福島第一原子力発電所 特定原子力施設に係る実施計画変更比較表（第I章）

福島第一原子力発電所 特定原子力施設に係る実施計画変更比較表（第Ⅱ章）

図-1 5・6号機 中期スケジュール

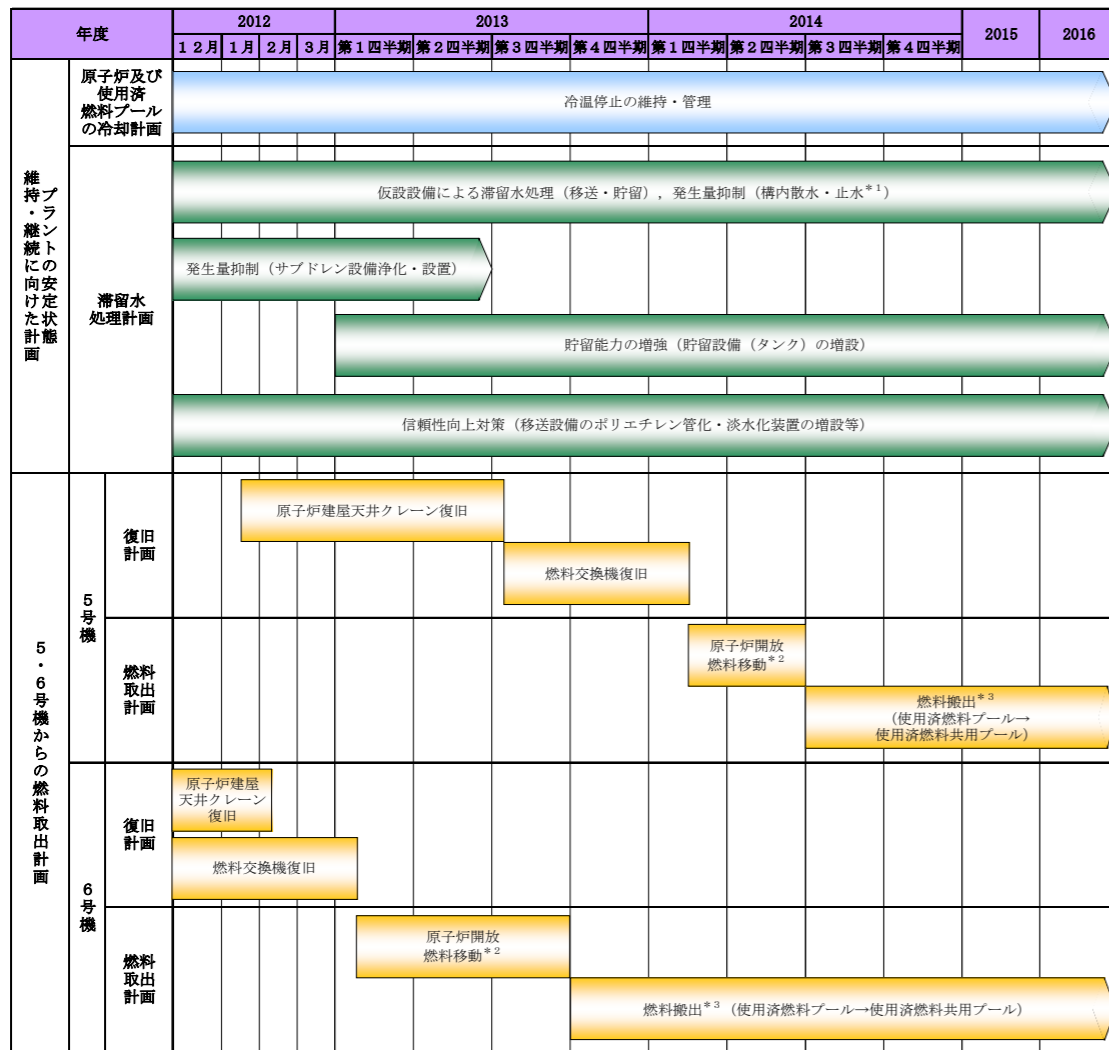
添付資料-1 (記載の削除)

現状に合わせた記載の適正化に伴う変更

図-1 5号機 制御棒駆動系 系統概要図

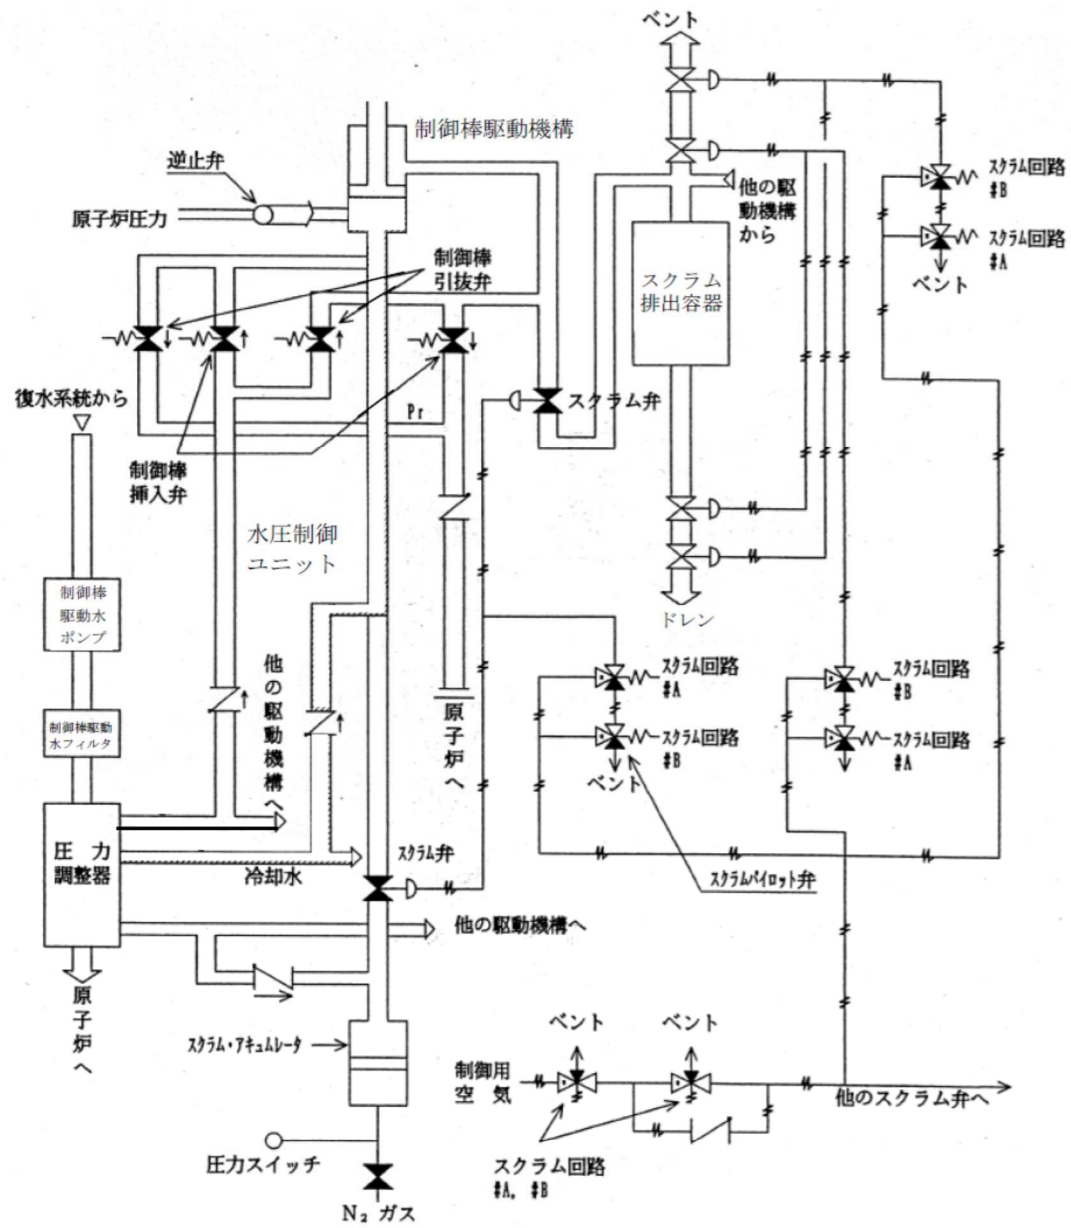
(記載の削除)

現状に合わせた記載の適正化に伴う変更

図-2 6号機 制御棒駆動系 系統概要図

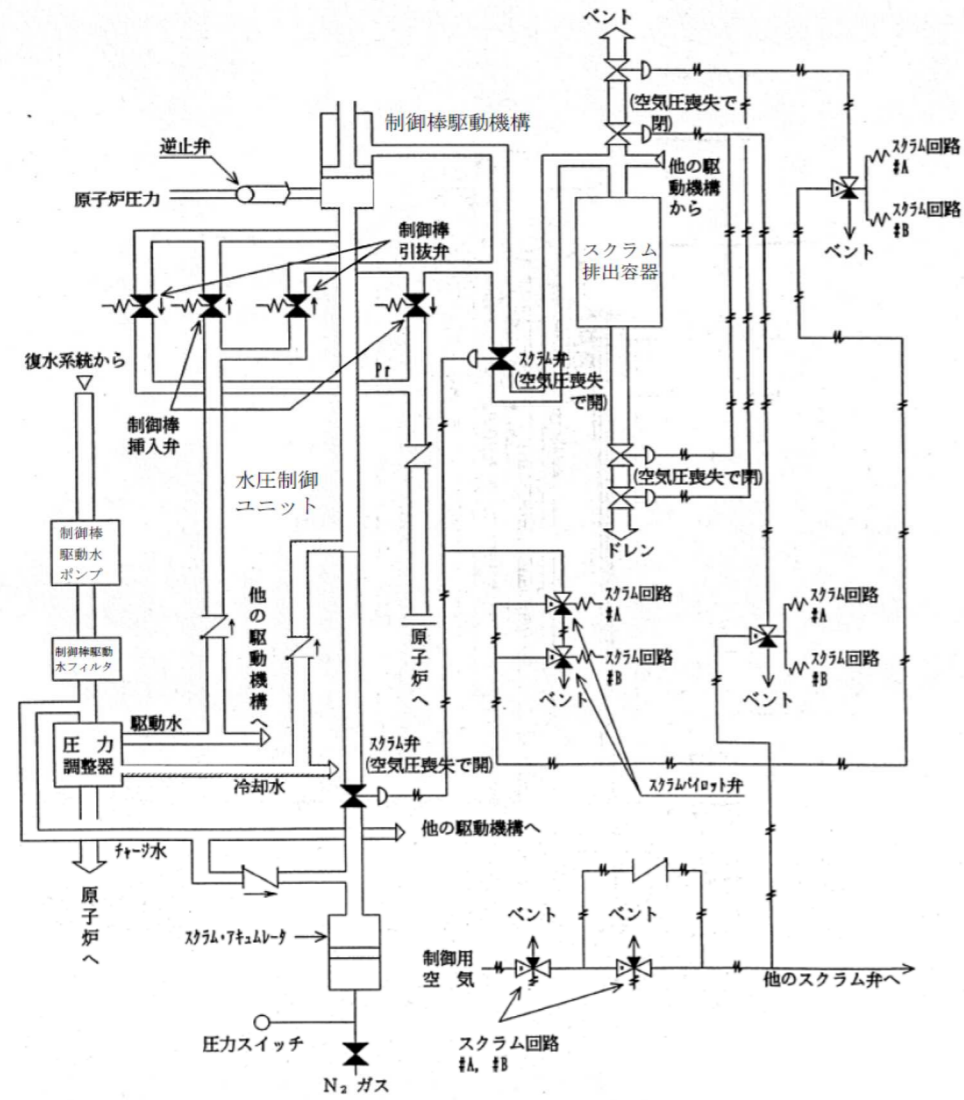
(記載の削除)

現状に合わせた記載の適正化に伴う変更

図-1 5号機 残留熱除去系 系統概要図

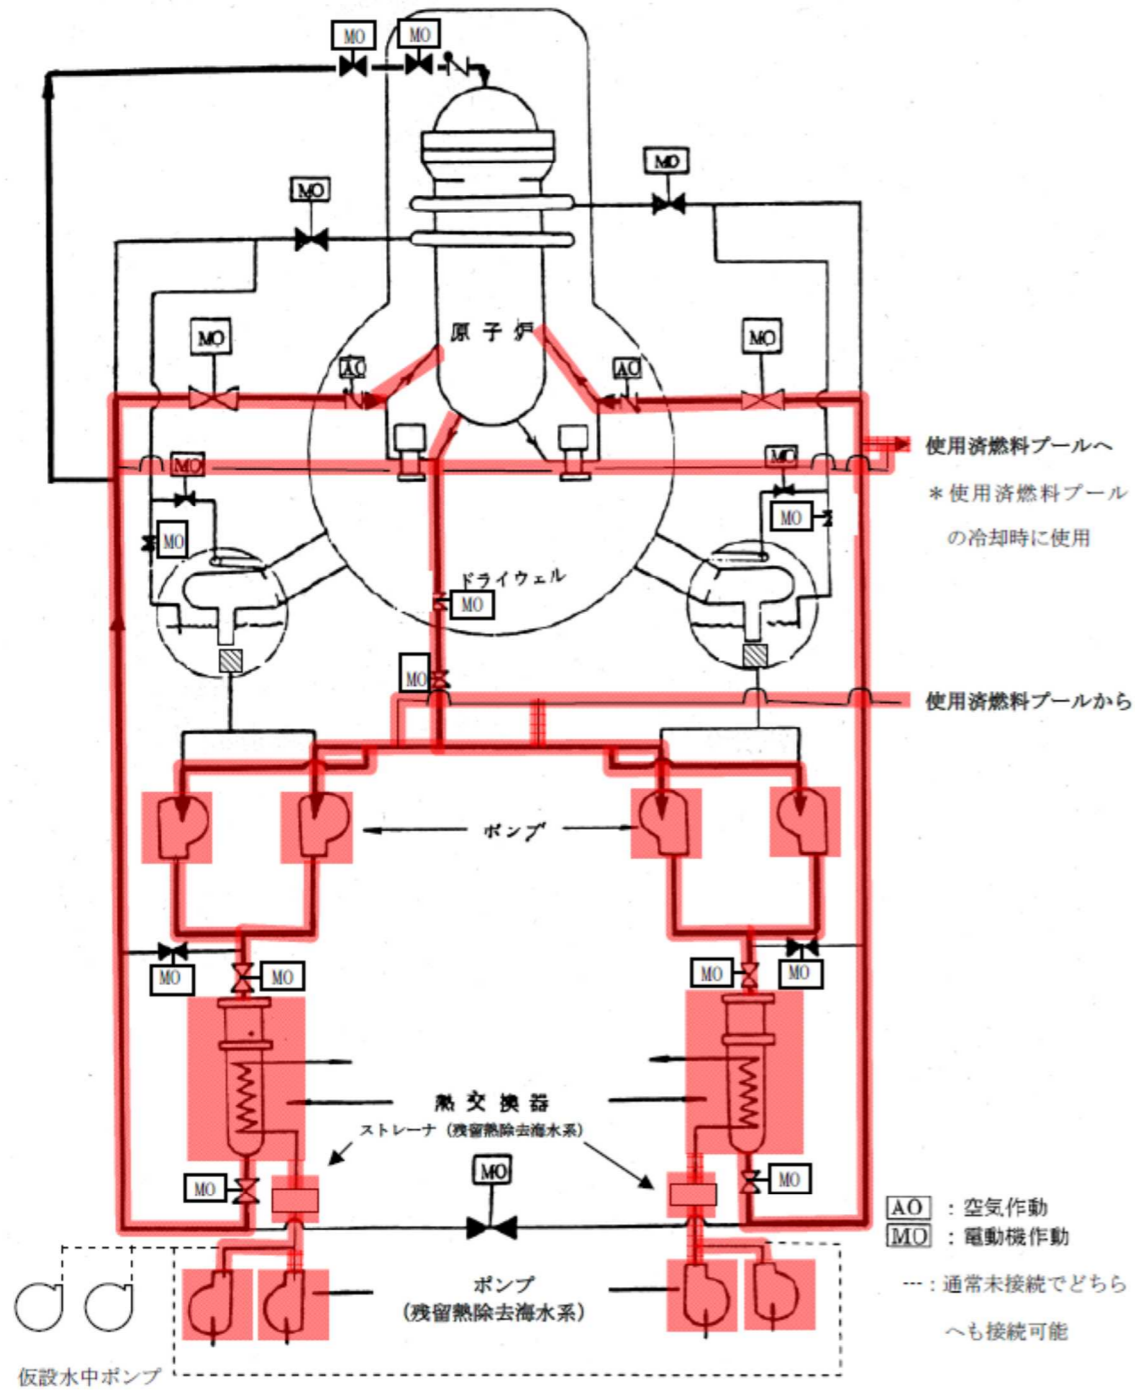
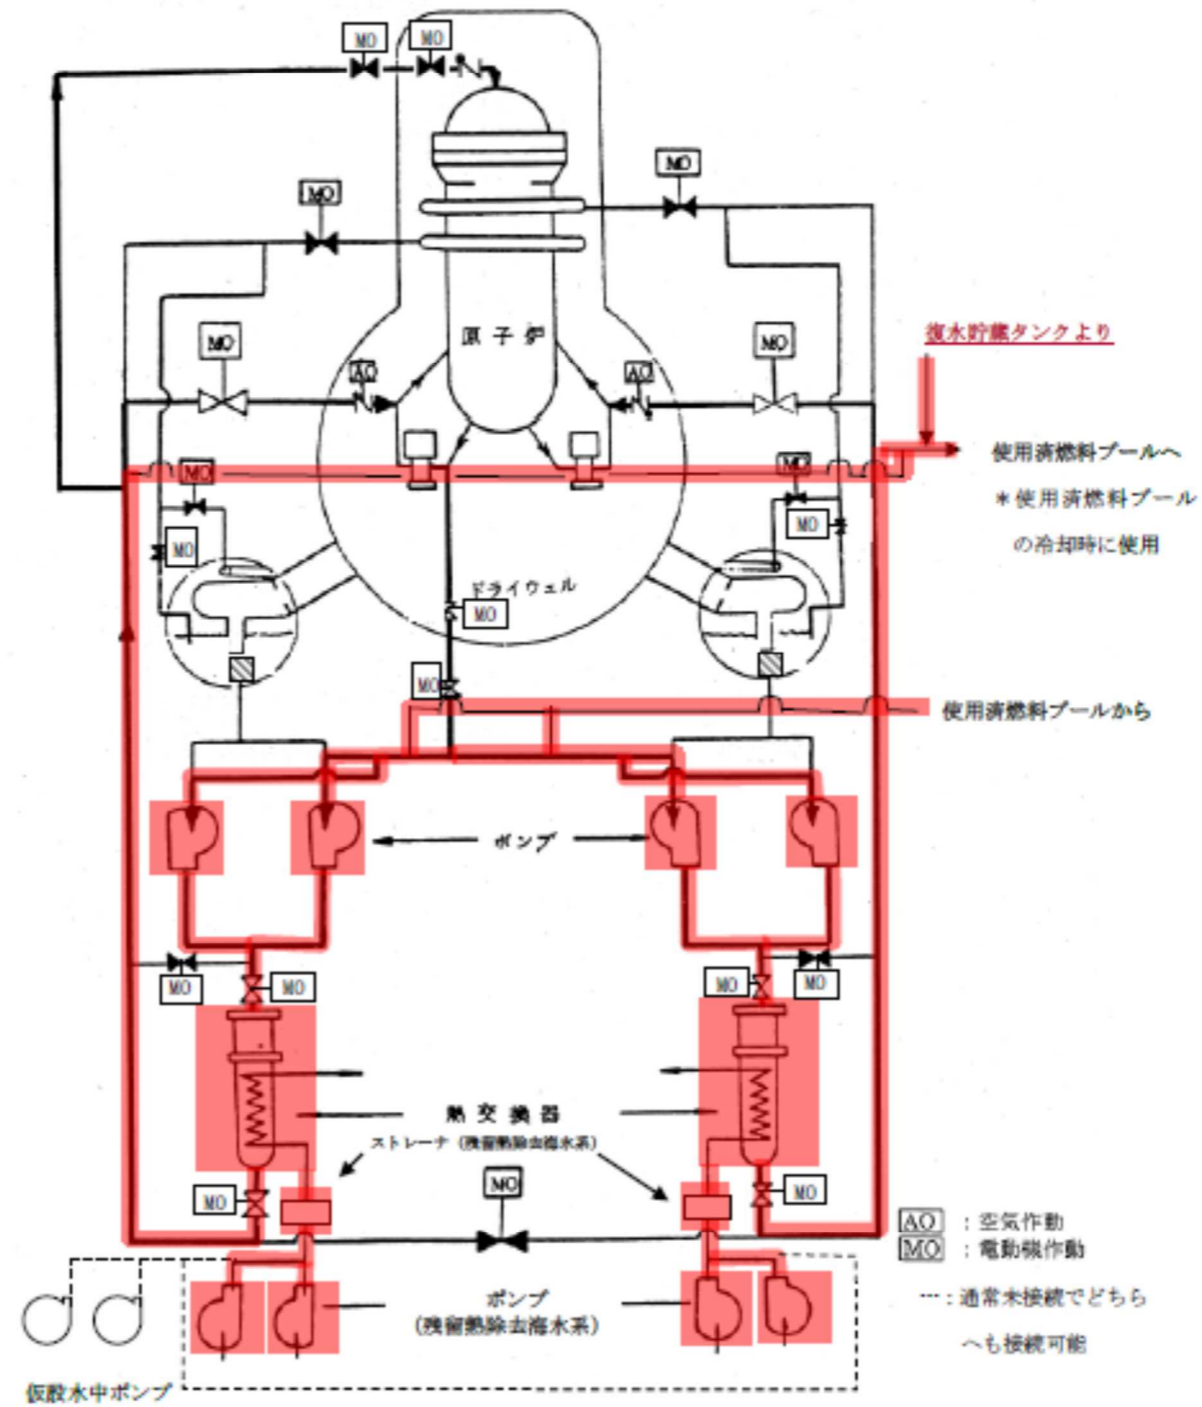
現状に合わせた記載の適正化に伴う変更

図-2 6号機 残留熱除去系 系統概要図

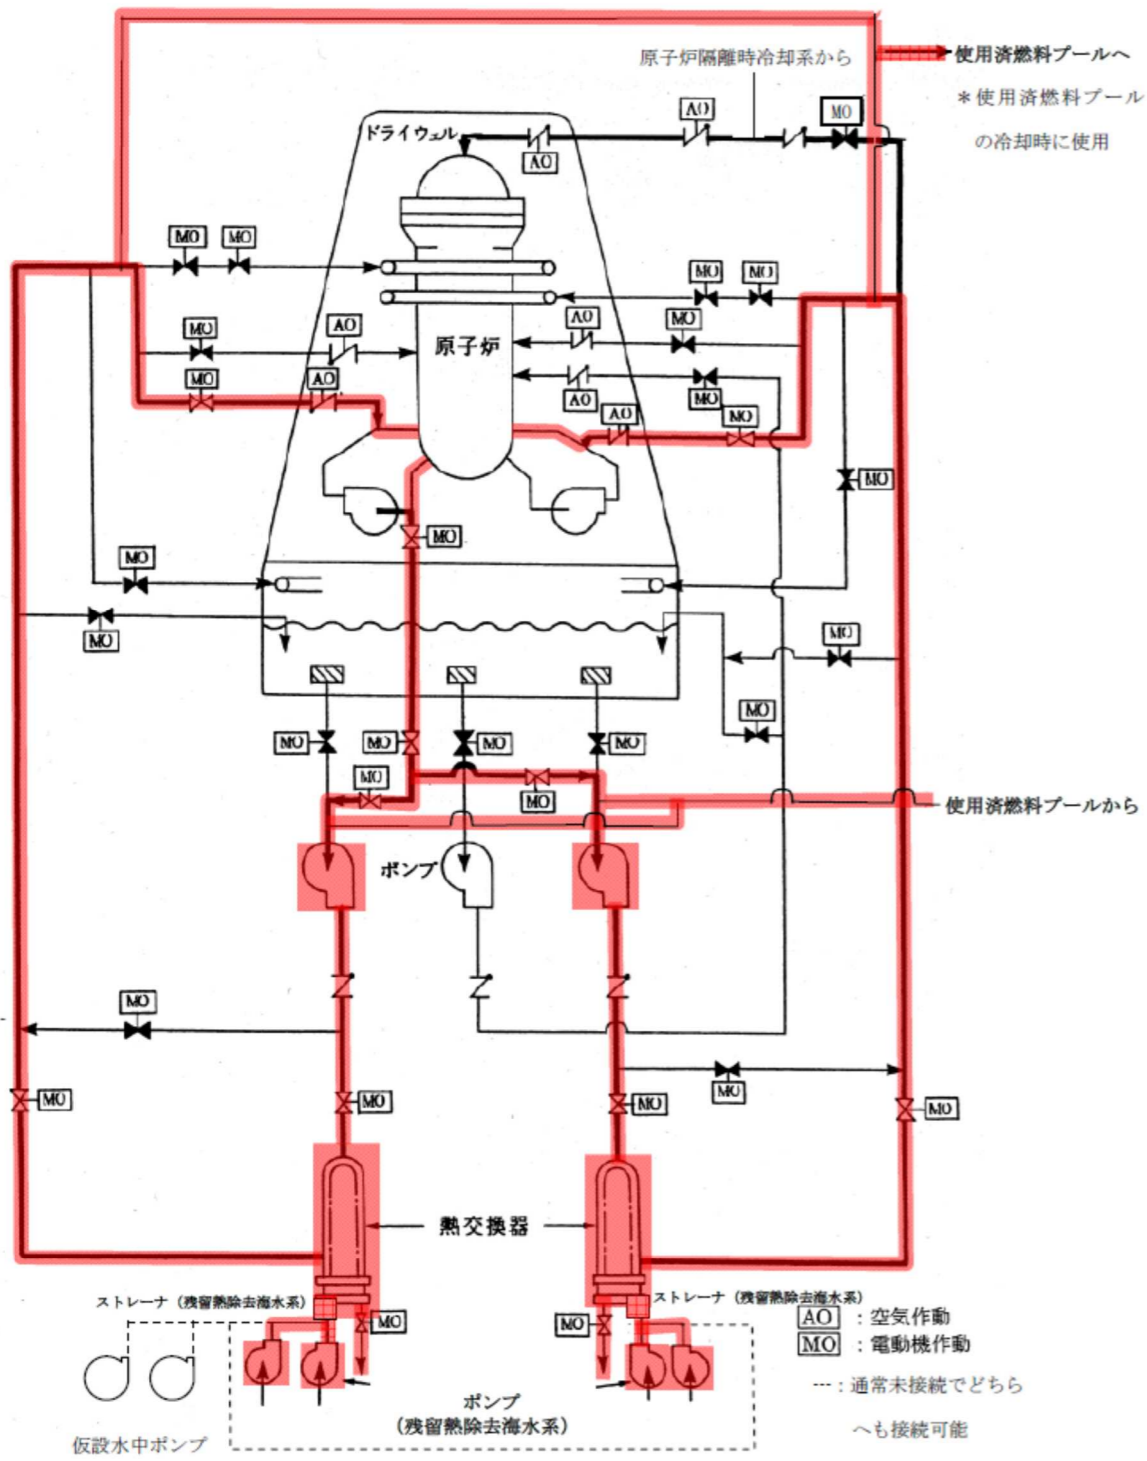
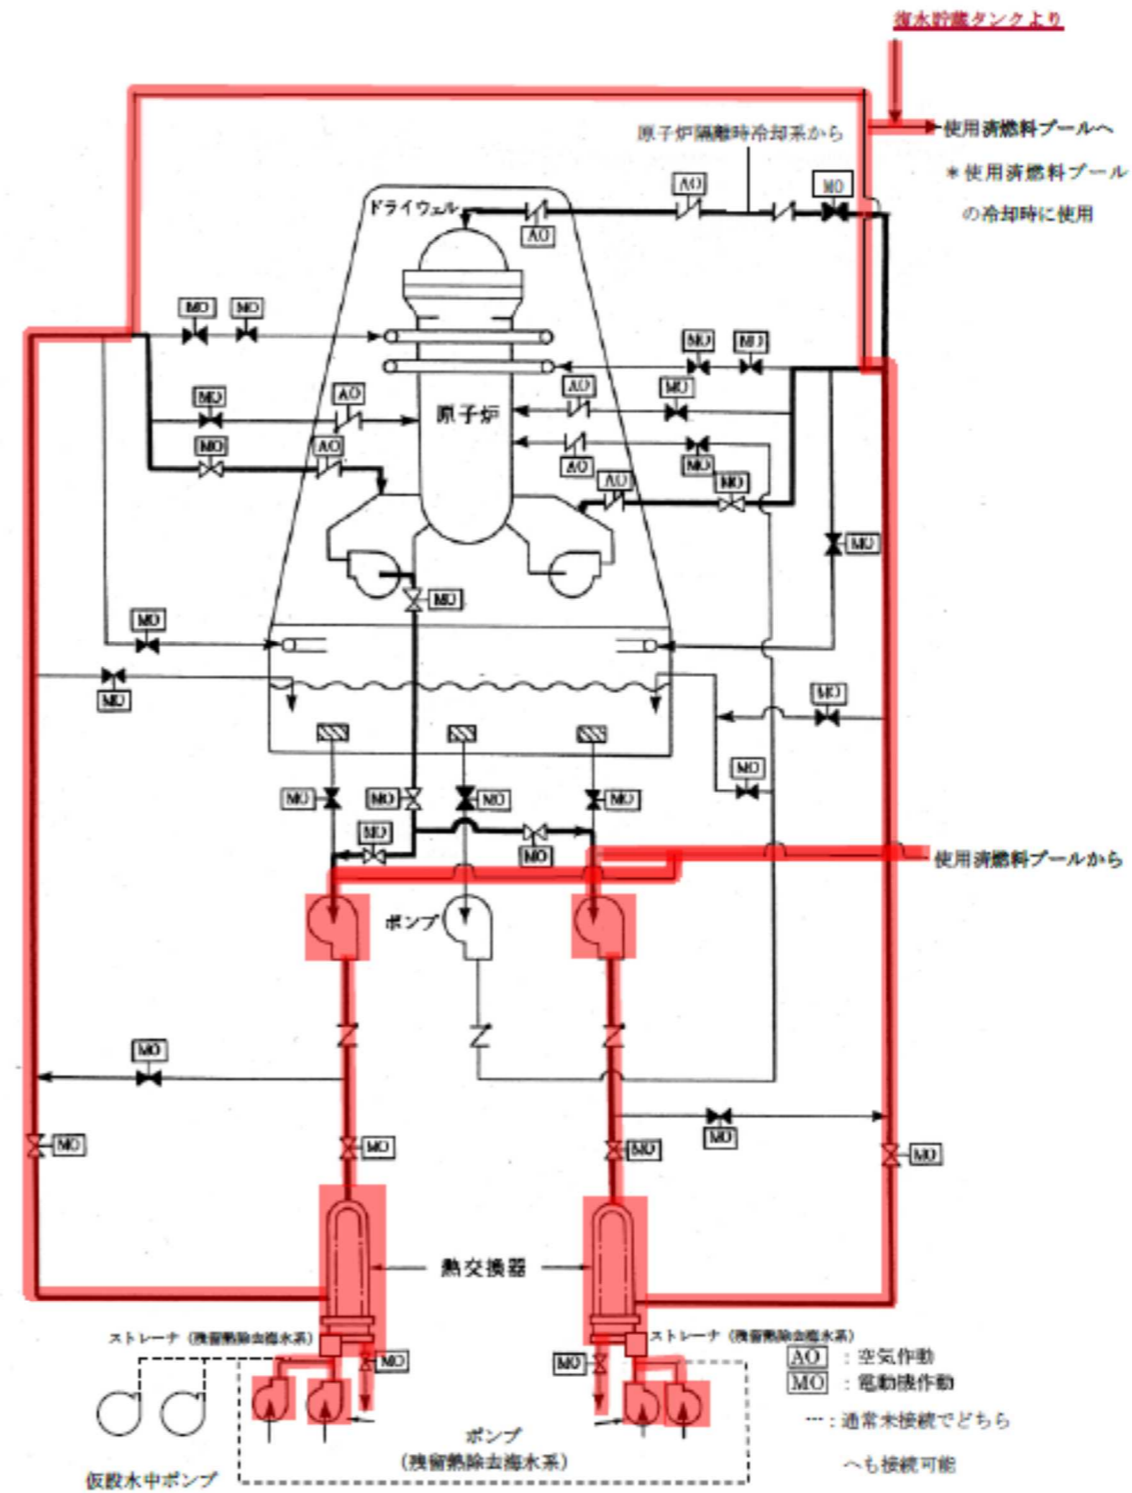
現状に合わせた記載の適正化に伴う変更
